Rapport 299

**Projet d'aménagement de la phase 3
de la promenade Samuel-De Champlain
entre la côte de Sillery
et la côte Gilmour à Québec**

Rapport d'enquête et d'audience publique

Septembre 2013

Figure 4 Les options étudiées pour la relocalisation de la voie ferrée

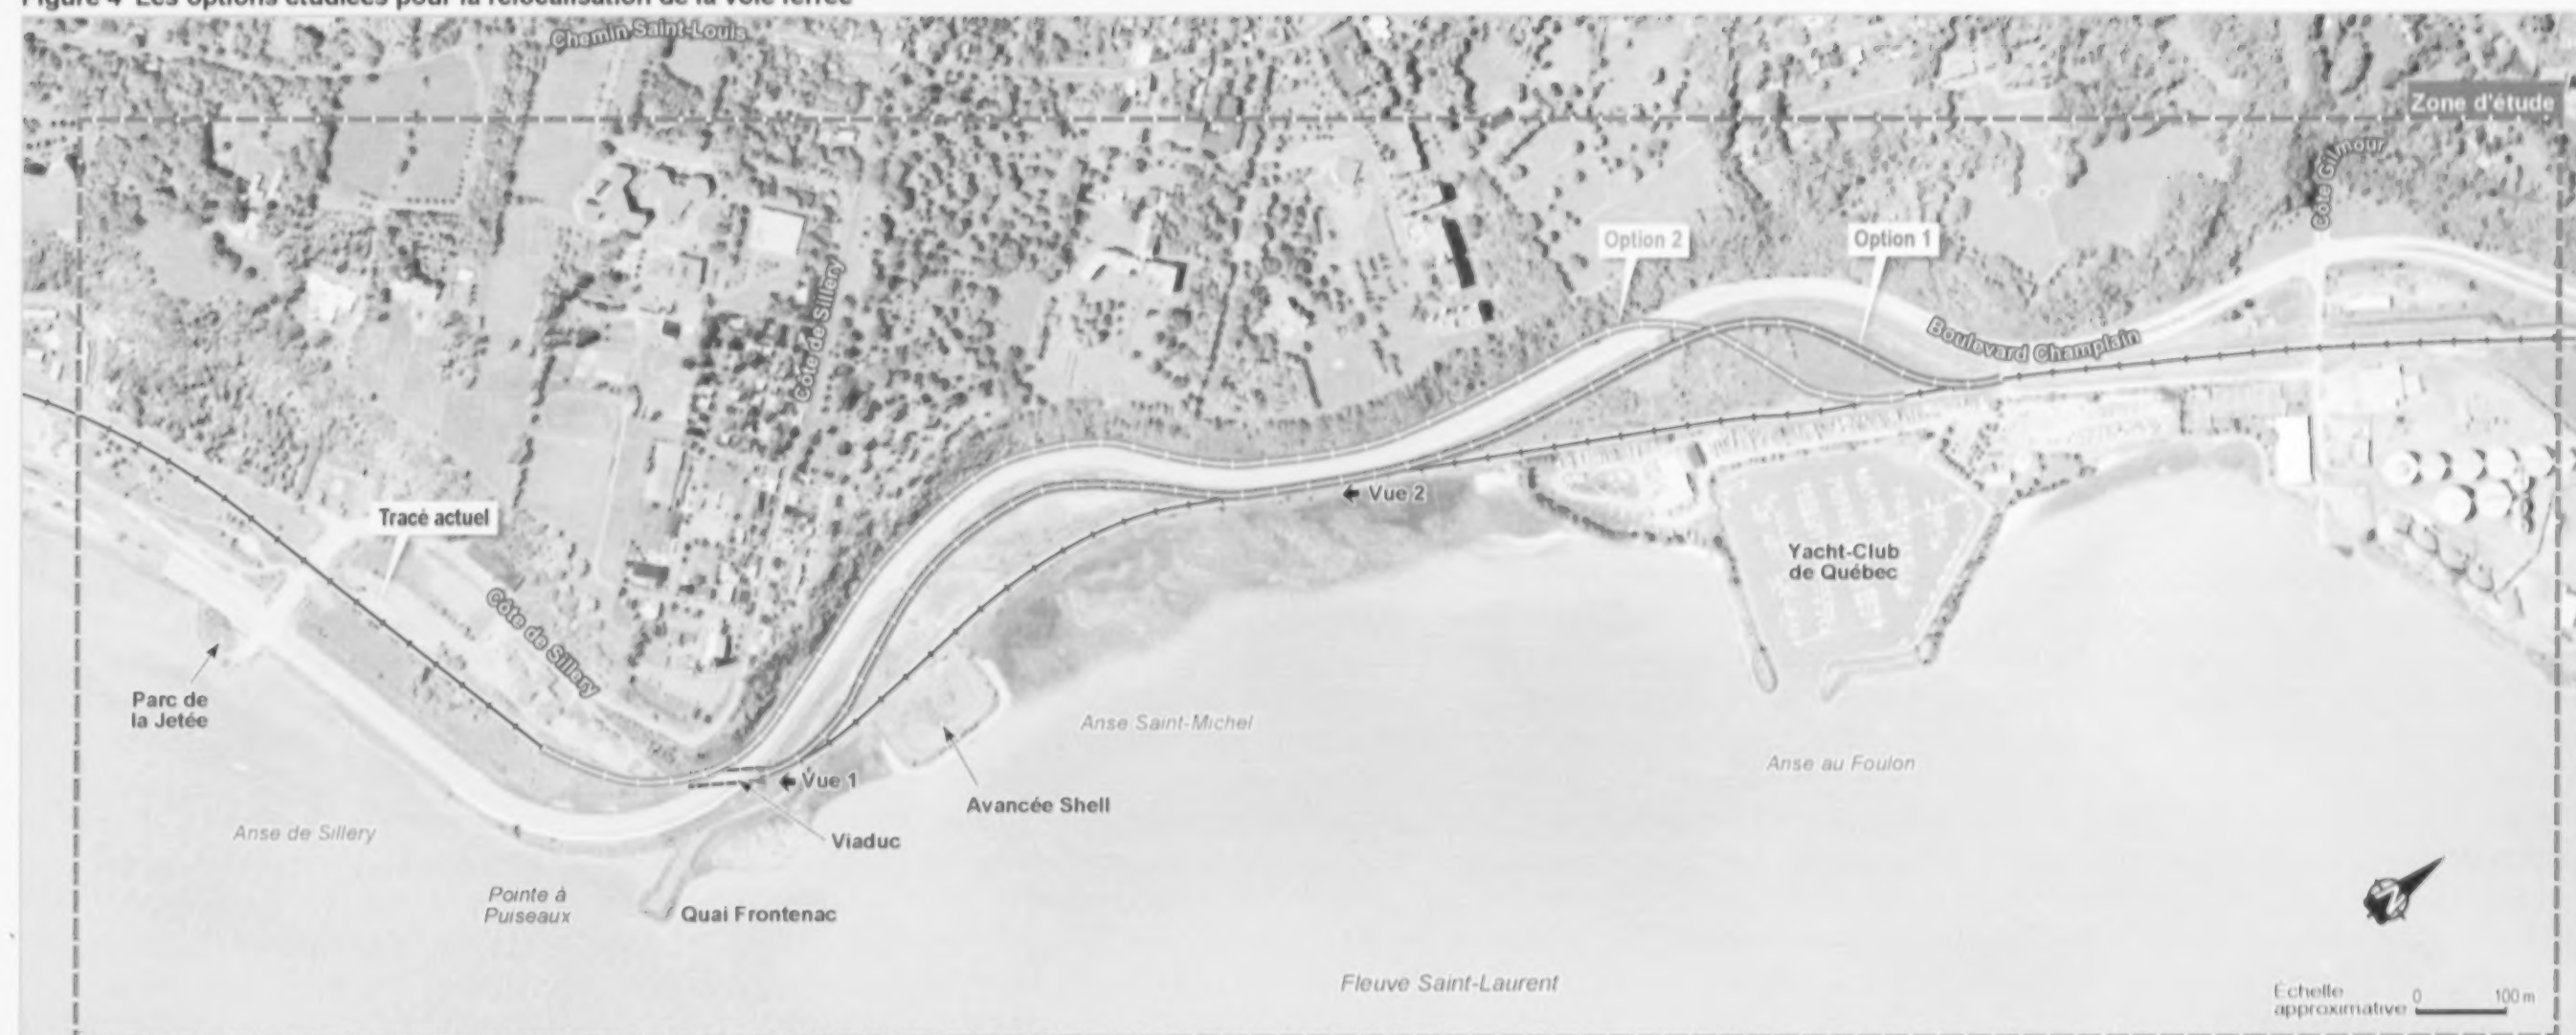
Plus récemment, pour le projet de la phase 3, la CCNQ a évoqué deux tracés potentiels (options 1 et 2) situés de part et d'autre du boulevard (figure 4). L'option qu'elle privilégie est celle d'un tracé (option 2) qui suppose de déplacer la voie sur 1,6 km pour l'accoler à la falaise (PR3.1, p. 8 ; PR1, p. 5). Quant à l'option 1, similaire au tracé prévu dans le projet de 2002, elle n'a pas été documentée dans l'étude d'impact.

Dans l'hypothèse où l'antenne ferroviaire serait conservée, une autre solution de rechange pourrait être de la rapprocher du boulevard tout en maintenant celui-ci dans sa position actuelle. Il s'agit de l'option retenue dans la première version de la promenade présentée en 2002¹. Ce tracé ne nécessiterait ni la démolition du viaduc ni le déplacement du boulevard. Selon ce scénario, le boulevard conserverait sa position actuelle et, à la sortie du viaduc, la voie ferrée s'incurverait pour aller s'accoler au boulevard (figure 4).

Au-delà de ce tronçon exigu, le projet de 2002, tout comme l'option 1 esquissée par le promoteur, prévoit qu'à la hauteur de la marina, le tracé de la voie ferrée s'incurve pour suivre la courbure de la falaise et du boulevard (figure 4). Toutefois, au regard de l'étude technique déposée par l'APQ, il appert que dans ce secteur, c'est-à-dire à l'approche de la zone de manœuvre et d'aiguillage du port de Québec, il serait préférable de réduire la courbure de la voie afin de minimiser les risques de déraillement liés aux manœuvres des trains (DQ11.1.1, p. 12).
